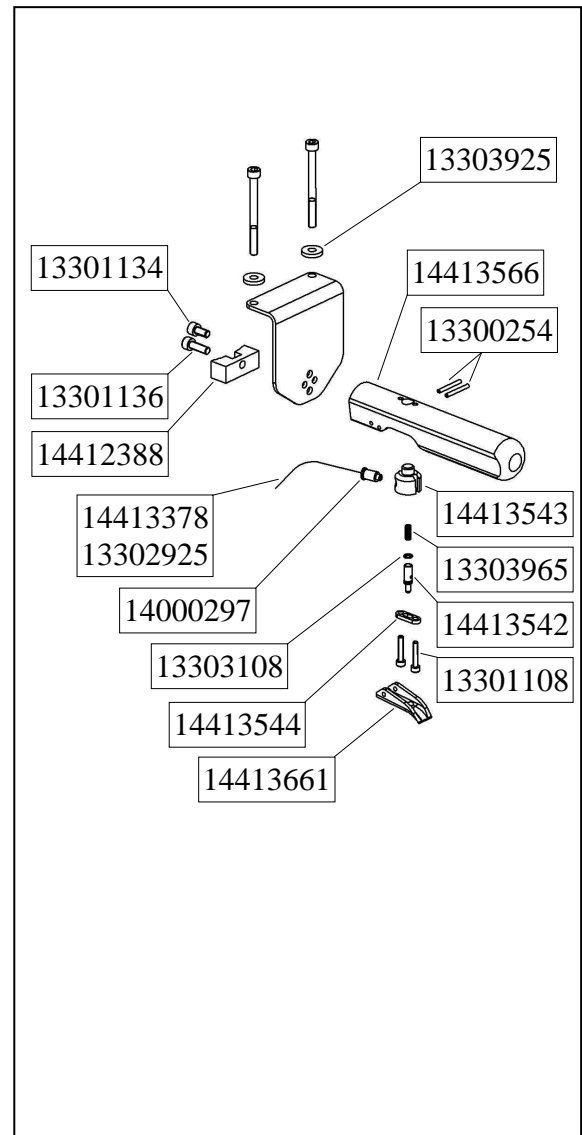
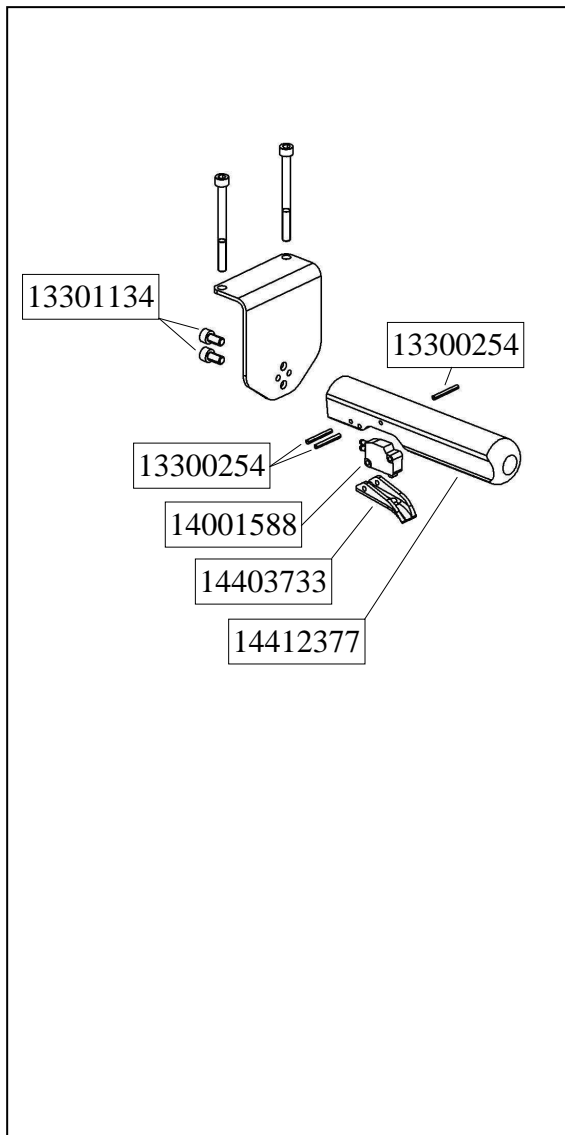
Neuer Zusatzhandgriff mit geändertem Ventil. Scheiben 13303925 und Kunststoffabstützung 14412388 zur Stabilisierung der Griffbefestigung zugefügt. Schlauch 14413378 und die Feder 13302925 als Knickschutz für den Schlauch in der Ersatzteilliste zugefügt.

New additional handle with changed valve system. Washer 13303925 and plastic handle support 14412388 for stabilization of the handle mounting added. Hose 14413378 and spring 13302925 as bend protection for the hose added in the spare part list.
